30. Sept. 2012

Retentionsplanung Verwaltungsgemeinschaft Hexental Vorbewertung möglicher Beckenstandorte

Unterschiedliche Planungsvorschläge für das Becken Stöckenhöfe-Süd

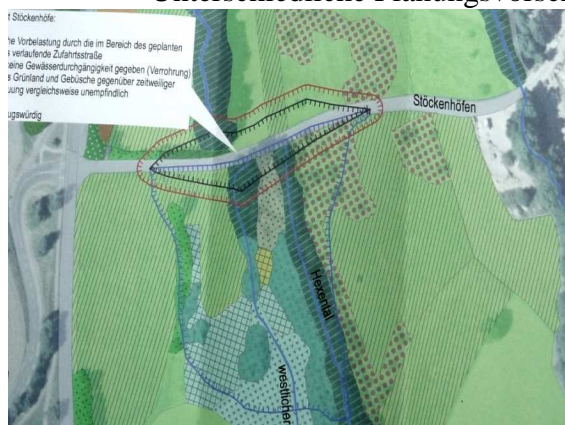
Stöckenhöfe-Süd: Dieser Standort verlangt die Überleitung des Hochwassers des Galgentobelbächles zum Hexentalbächle, was in ersterem zu einem allerdings begrenzten Eingriff für das entsprechende Bauwerk zur Hochwasserableitung führen würde. Das Feuchtbiotop am Standort selbst wird als einstauunempfindlich angesehen. Die bestehende Zufahrtstraße zu den Stöckenhöfen gilt als Vorbelastung und lässt die weiteren Eingriffe in das Landschaftsbild sowie die Erholungsvorsorge durch Dammbau und Versorgungseinrichtungen dann als tolerierbar erscheinen, wenn der zu errichtende Damm mit der bestehenden Straße kombiniert und nicht die Variante von Büro Ernst & Co weiter verfolgt wird (siehe die anschließenden Planungsvorschläge). Das Projekt ist von den Stöckenhöfen abgerückt und von dort nicht direkt einsehbar. Als Teil des naturschutzrechtlichen Ausgleichs kann dort die Sicherung, Vergrößerung und Förderung des südlich anschließenden Feuchtbiotops und die Herstellung der aquatischen Durchgängigkeit im jetzigen Straßenbauwerk angesehen werden. Des weiteren empfiehlt sich hier die Förderung der vorhandenen rudimentären, randständigen Streuobstwiesen. Der Standort Stöckenhöfe-Süd wird in der ökologischen und sozialen Gesamtbewertung zwar nicht als unkritisch, aber als der sinnvollste Hauptstandort vorgeschlagen. Er wäre in der weiteren Detailplanung ökologisch zu optimieren.

Faktorgrün. Straße und Damm liegen zusammen, die Galgentobelbachbeileitung wird hier nicht erwähnt.

Ernst & Co Der Damm ist vollständig in das südlich der Straße anschließende Feuchtbiotop verschoben.
